Mission régionale d'autorité environnementale
CENTRE - VAL DE LOIRE

Avis sur le parc éolien de Montplaisir à Graçay (18)

Autorisation environnementale

N°MRAe 2023-4142

Tracé prévisionnel du raccordement externe (source : étude d'impact, page 210)

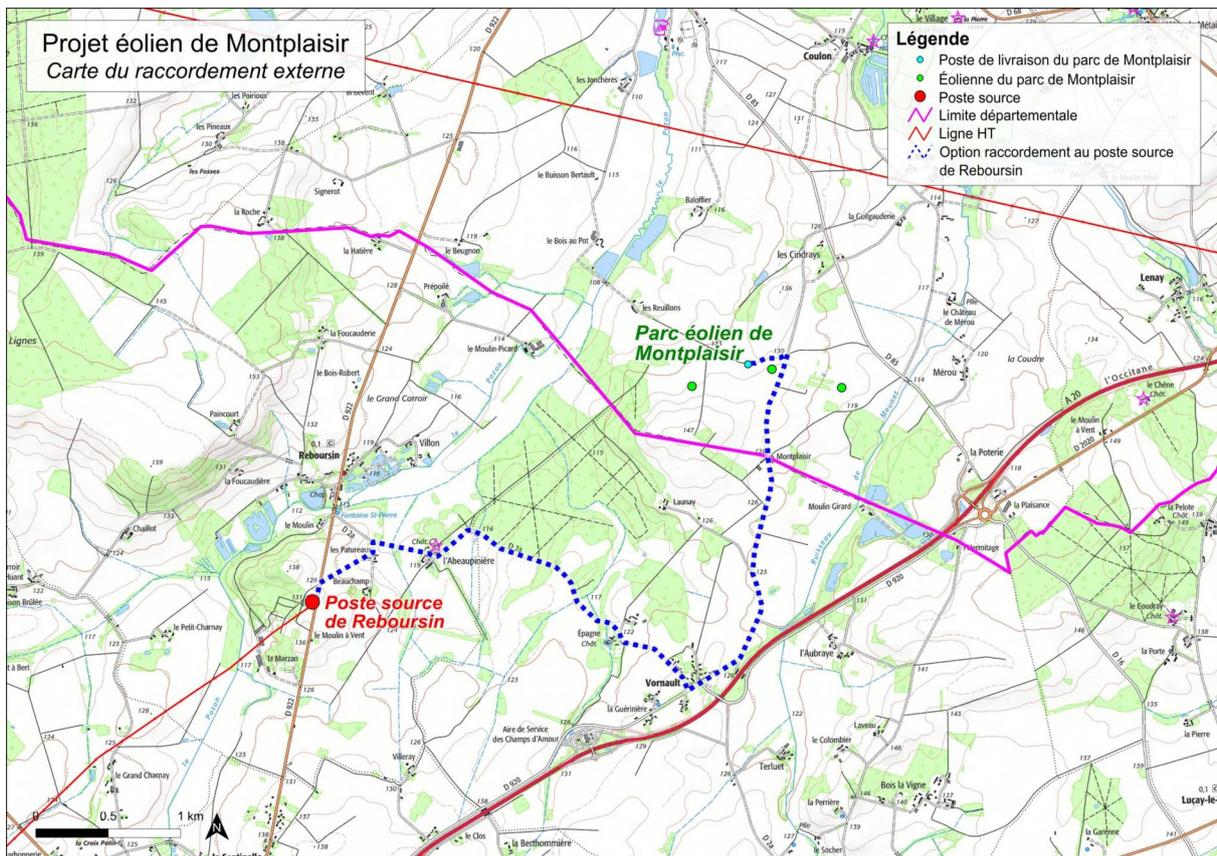
L'étude ne présente aucun autre élément relatif au raccordement externe hormis un tracé « option ».

L'autorité environnementale rappelle cependant que, conformément à l'article L. 122-1 du code de l'environnement, lorsqu'un projet est constitué de plusieurs travaux, installations, ouvrages ou autres interventions dans le milieu naturel ou le paysage, il doit être appréhendé dans son ensemble, y compris en cas de fractionnement dans le temps et dans l'espace et en cas de multiplicité de maîtres d'ouvrage, afin que ses incidences sur l'environnement soient évaluées dans leur globalité. Le raccordement du parc au réseau électrique, indispensable à son fonctionnement, fait ainsi pleinement partie du projet et doit à ce titre être présenté et évalué en même temps.

L'autorité environnementale recommande de compléter l'étude d'impact par une évaluation des incidences des modalités de raccordement du projet au réseau susceptibles d'être mis en œuvre⁴.
